RA4M2 MCU グループ用評価キット EK-RA4M2 v1
Errata

Renesas RA ファミリ
RA4 シリーズ

図 1 USB FS シリーズ抵抗 R21、R22

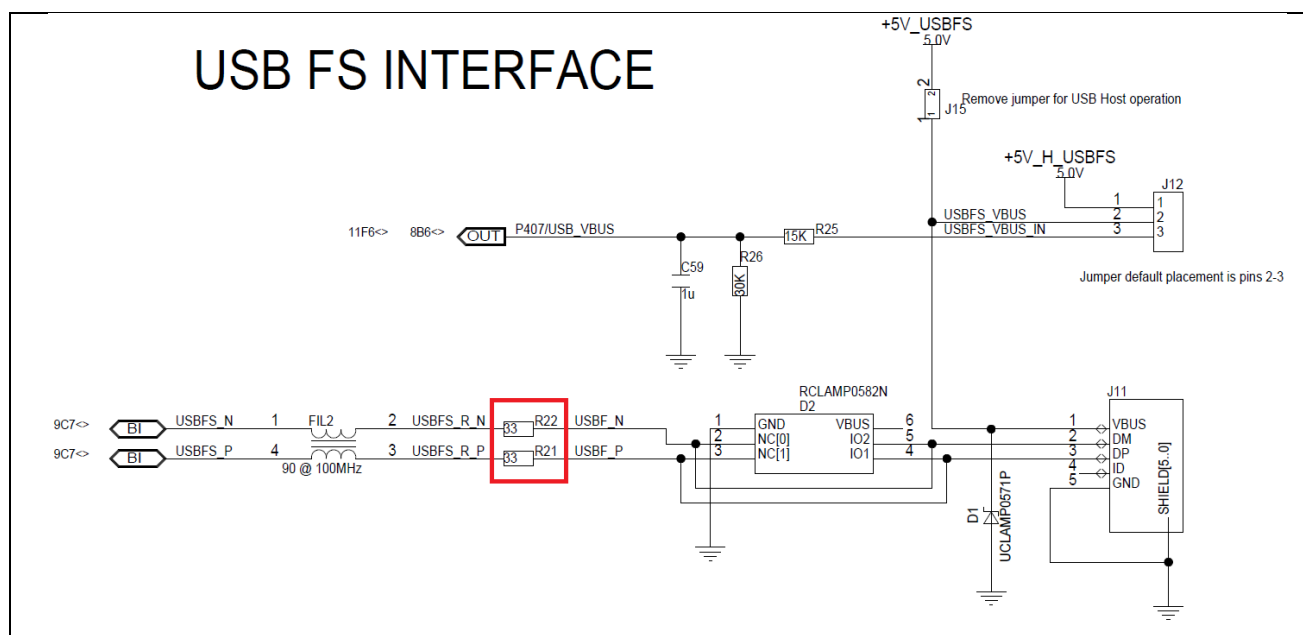
RA4M2 グループユーザズマニュアルハードウェア編 Rev.1.10「26.3.1.4 USB 2.0 フルスピードモジュール (USB FS) 外部接続回路例」によると USB 差動ラインのシリーズ抵抗値は 27Ω ですが、影響のあるキットにおいては 33Ω の抵抗 (R21、R22) が実装されています。また、図 1 に示す通り EK-RA4M2 v1 回路図も誤った抵抗値になっています。

本キットでは 33Ωでの動作を確認しておりますので、27Ωの抵抗に付け替える必要はありません。ただし、お客様の設計においては、USB モジュールの特性を満たすため、必ず 27Ωの抵抗を USB 差動ラインに挿入するようお願いいたします。

ボードの改修により、27Ωに修正されています。回路図も更新して修正した値を記載しています。
